Schaberreiter GmbH – Betonmischanlage Leoben

Grundstück Nr. 640/3, KG Donawitz

Plausibilitätsprüfung der Gutachten Schall- und Immissionstechnik

Geschäftszahl 24-229A

Abb. 3: Lärmkarten „Tag“ in 1,5 und 4,0 m Höhe (Quelle: GA [REDACTED])

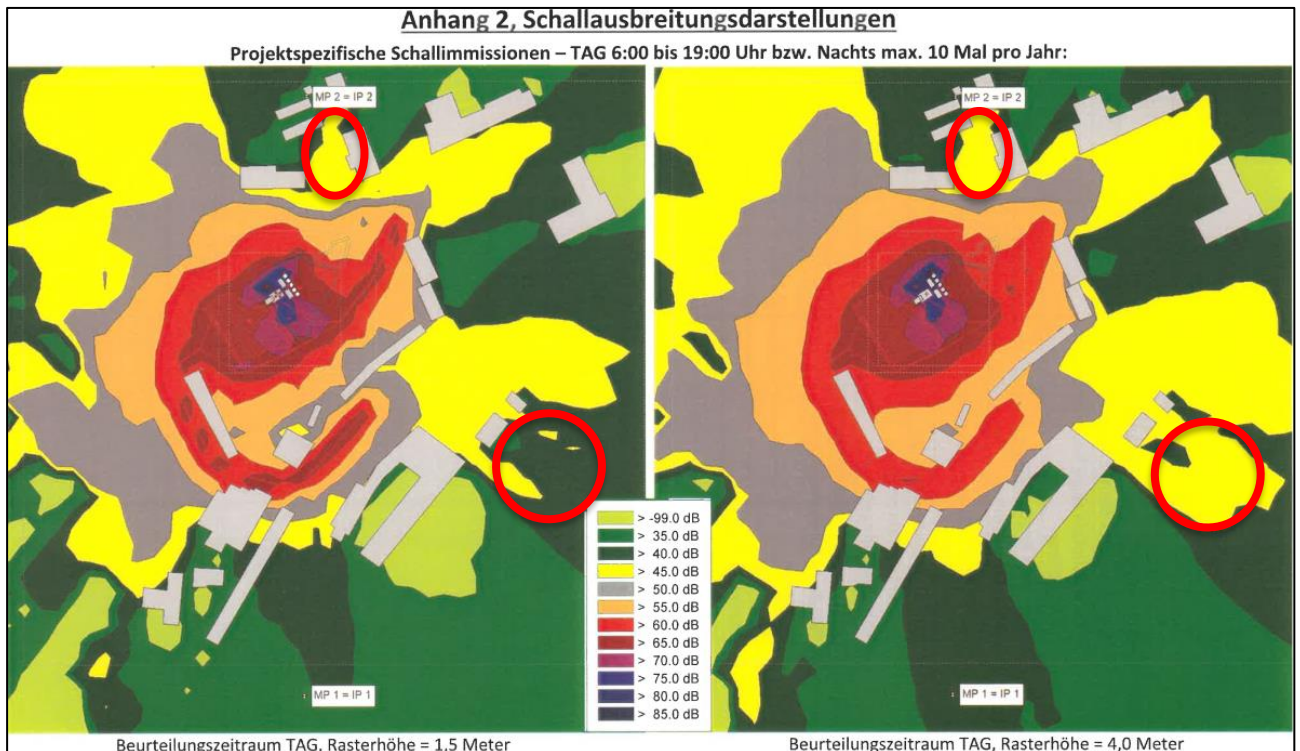
Der Privatgutachter betrachtet ausschließlich die beiden Messpunkte MP 1 und MP 2 als Immissionspunkte in seinen Berechnungen.

Anhand der Lärmkarten ist deutlich zu erkennen, dass andere Bereiche zum Aufenthalt im Freien und an den Fassaden von Wohngebäuden in den beiden als allgemeines Wohngebiet ausgewiesenen Flächen nördlich und östlich des gegenständlichen Projektes höher belastet sind.

Abb. 4: Lärmkarte „Tag“ in 1,5 m Höhe eigene Berechnung

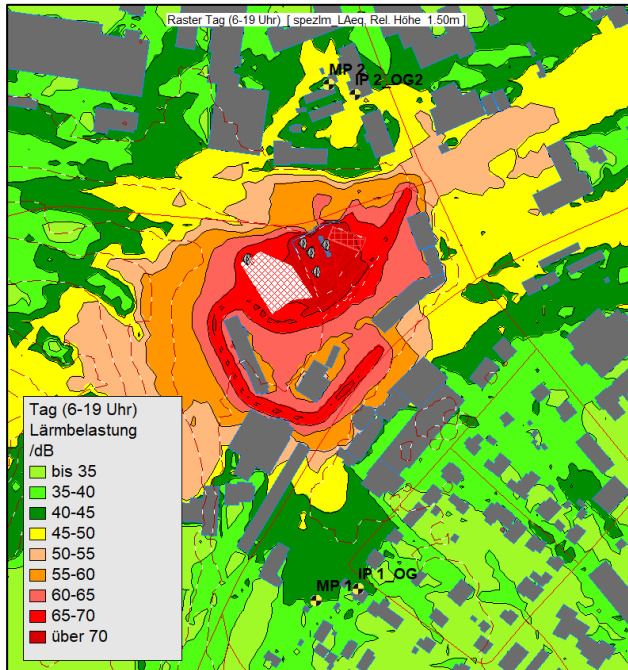
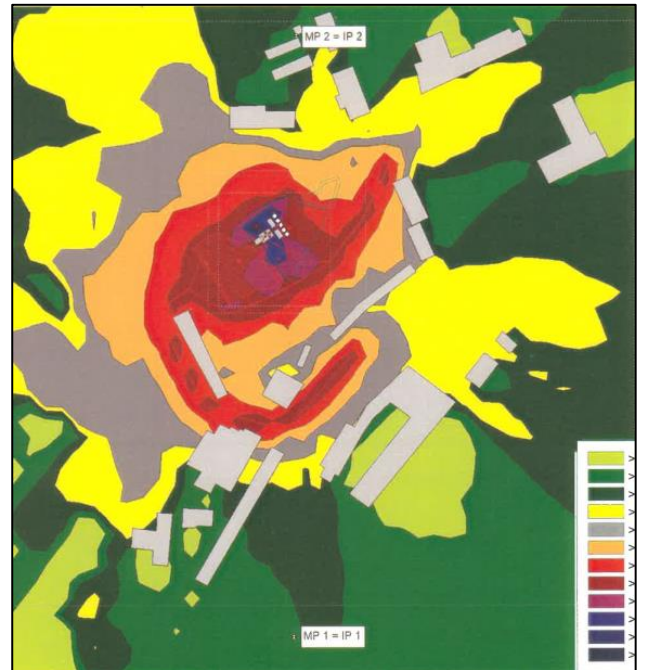
Im Vergleich zur Lärmkarte aus dem Gutachten „[REDACTED]“ ist die Schallabstrahlung in Richtung Osten deutlich geringer.

Nachdem beim Vergleich der Teilpegel jene Immissionen des Ringteller-mischers im GA [REDACTED] deutlich höher sind als in den eigenen Berechnungen, dürfte hier der Unterschied bei der Schallabstrahlung in Richtung Osten liegen.

Hierzu ist anzumerken, dass für den Ringtellermischer ein Schalleistungspegel von 107 dB(A) abzüglich 10 dB Schalldämmung durch die Verkleidung berücksichtigt wurde.

In der nachfolgenden Grafik ist die Lärmausbreitung für den relevanten Zeitraum Tag in 1,5 m Höhe dargestellt.
